RELATÓRIO DE VISITA TÉCNICA 318/2025
CONSÓRCIO GERENCIADOR DOR

Relatório de visita:	318/2025	Data de Emissão:	09/06/2025
Empresa/Projetista:	Basitec Projetos e Construções Ltda		
Objeto:	Elaboração de Estudos e Anteprojeto de Engenharia para Implantação e Pavimentação		
Rodovia:	GO-411		
Trecho:	Entr. GO-050 (p/ Paraúna) / Entr. GO-174		
Extensão:	70,60 km

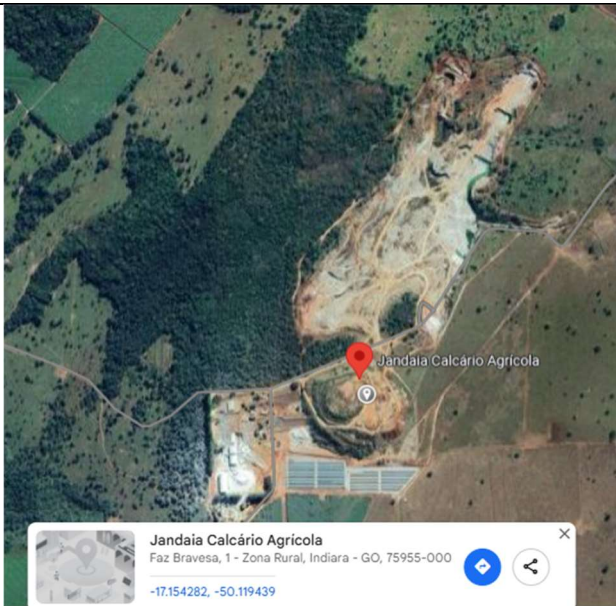
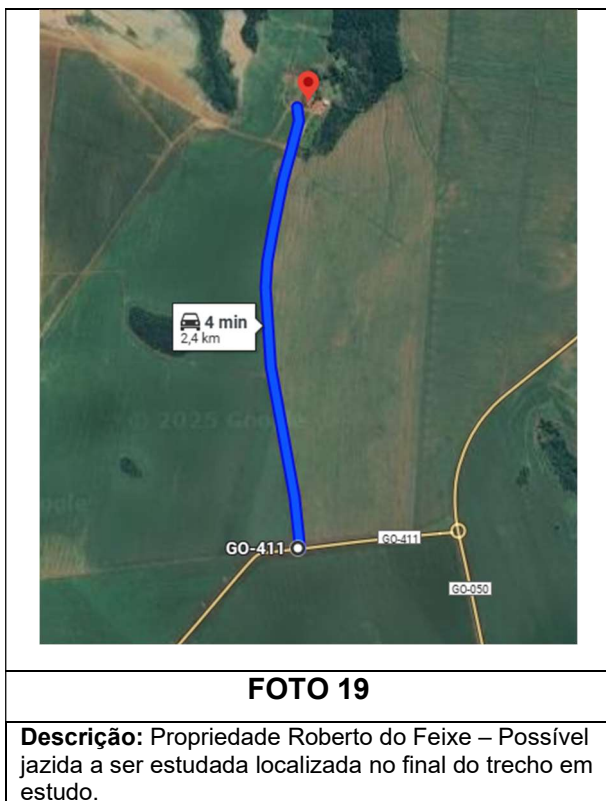
03/06/2025, 14:24 -16.978741,-50.590620 145° SE	 03/06/2025, 14:28 -16.991134,-50.580916 44° NE
FOTO 11	FOTO 12
Descrição: Trecho com greide afundado. Projeto solicita corte de até 5 metros neste trecho. Solo arenoso.	Descrição: Pontilhão existente.
 03/06/2025, 14:41 -16.990751,-50.518916 21° N	 03/06/2025, 14:41 -16.990741,-50.518816 6° N
FOTO 13	FOTO 14
Descrição: Final do trecho – entroncamento GO-411/GO-050. Falta de visualização por conta da curva vindo no sentido de Paraúna .	Descrição: Final do trecho – entroncamento GO-411/GO-050. Falta de visualização por conta da curva vindo no sentido de Paraúna .
